美浜発電所原子炉施設保安規定 変更認可申請の概要について

関西電力株式会社
2021年9月

2. 美浜発電所原子炉施設保安規定の変更概要

4. 放出管理目標値の号炉分割について（第101条、102条、168条、169条）

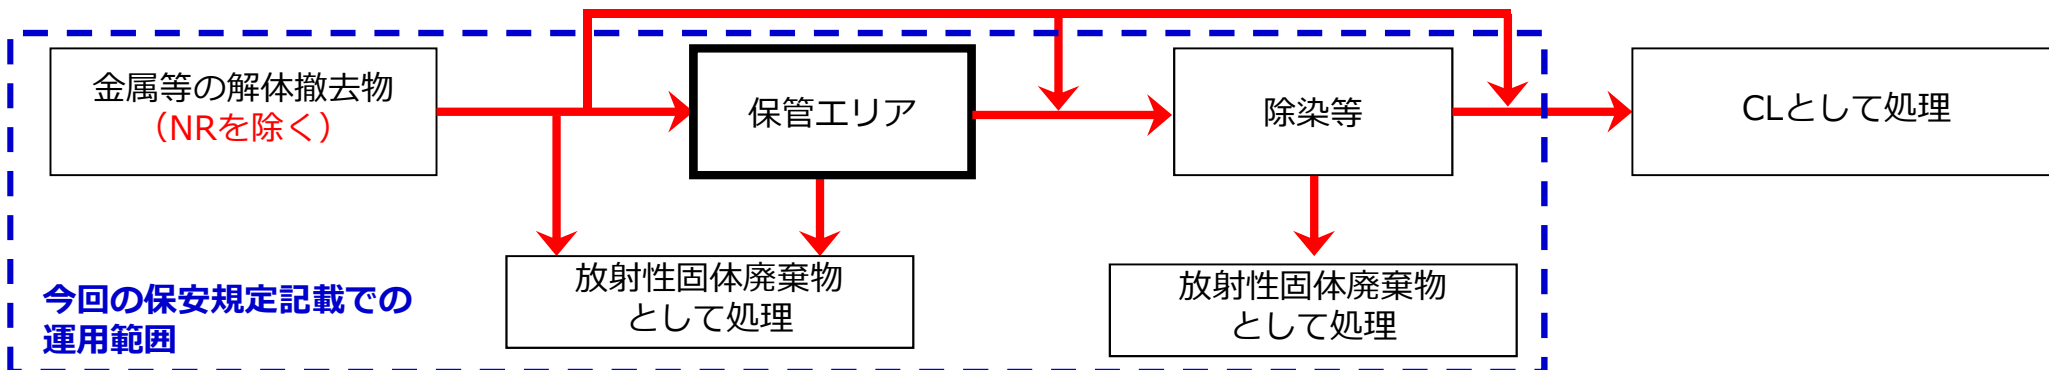
- 放出管理目標値について、1,2号炉と3号炉で管理すべき核種が異なるため、それぞれ設定する。

保安規定 第1編（3号炉）			保安規定 第2編（1号炉および2号炉）			
第101条（放射性液体廃棄物の管理）			第168条（放射性液体廃棄物の管理）			
表101-1			表168-1			
	変更前	変更後	変更前		変更後	
項目	放出管理目標値 (<u>1,2,3</u> 号炉)	放出管理目標値 (<u>3</u> 号炉)	項目	放出管理目標値 (<u>1,2,3</u> 号炉)	項目	放出管理目標値 (<u>1,2</u> 号炉)
放射性液体廃棄物 (トリチウムを除く。)	<u>7.1×10^{10}</u> Bq/年	<u>3.7×10^{10}</u> Bq/年	放射性液体廃棄物 (<u>トリチウムを除く。</u>)	<u>7.1×10^{10}</u> Bq/年	放射性液体廃棄物 (<u>コバルト60</u>)	<u>2.1×10^7</u> Bq/年
表101-2			表168-2			
	変更前	変更後		変更前	変更後	
項目	放出管理の基準値 (<u>1,2,3</u> 号炉)	放出管理の基準値 (<u>3</u> 号炉)	項目	放出管理の基準値 (<u>1,2,3</u> 号炉)	放出管理の基準値 (<u>1,2</u> 号炉)	
トリチウム	<u>1.1×10^{14}</u> Bq/年	<u>5.5×10^{13}</u> Bq/年	トリチウム	<u>1.1×10^{14}</u> Bq/年	<u>1.7×10^{13}</u> Bq/年	
第102条（放射性気体廃棄物の管理）			第169条（放射性気体廃棄物の管理）			
表102-1			表169-1			
	変更前	変更後	変更前		変更後	
項目	放出管理目標値 (<u>1,2,3</u> 号炉)	放出管理目標値 (<u>3</u> 号炉)	項目	放出管理目標値 (<u>1,2,3</u> 号炉)	項目	放出管理目標値 (<u>1,2</u> 号炉)
放射性気体廃棄物 希ガス よう素131	1.0×10^{15} Bq/年 2.5×10^{10} Bq/年	1.0×10^{15} Bq/年 2.5×10^{10} Bq/年	放射性気体廃棄物 <u>希ガス</u> <u>よう素131</u>	1.0×10^{15} Bq/年 <u>2.5×10^{10}</u> Bq/年	放射性気体廃棄物 <u>粒子状物質</u> (<u>コバルト60</u>)	<u>2.6×10^8</u> Bq/年
